## SERVICE INFO – INA 0012

# Optiske forskelle på strammerulle 531 0628 30

Bilernes producenter:	Audi, Seat, Škoda, Volkswagen
Modeller:	
Audi	A3, A4, A6
Seat	Altea, Leon, Toledo III
Škoda	Octavia
Volkswagen	Golf V, Golf V Plus, Jetta III, Passat, Touran
Motorer:	2.0 TDI, 2.0 TDI 16V
Luk-AS-nr.:	531 0628 30
OE-nr.:	03G 109 243

Billede 2: 531 0628 30 (nyt)

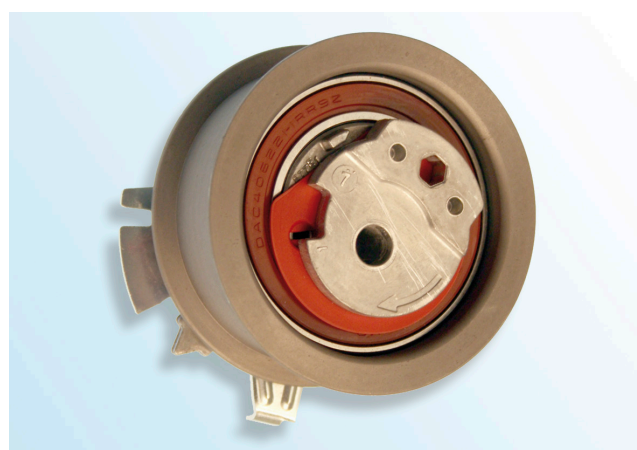
Indenfor rammerne af fortsat udvikling af vores produkter har vi modificeret strammerulle 531 0565 30.

Nærværende serviceinformation giver en forklaring på optiske egenskaber af den "gamle" og "nye" specifikation.

- Excentrik af pressestøbt aluminium
- Overfladelag zink-fosfor (lysbrun)
- Brun eller sort lejepakning

Ved montering af den "nye specifikation" skal man passe på, at strammerullens overflade ikke ødelægges!

- Excentrik af sinteret metal
- Overfladelag E-Coat (sort)
- Sort lejepakning

Strammerullens "gamle" specifikation kan fortsat bruges og monteres i overensstemmelse med oplysninger fra køretøjfabrikanten!
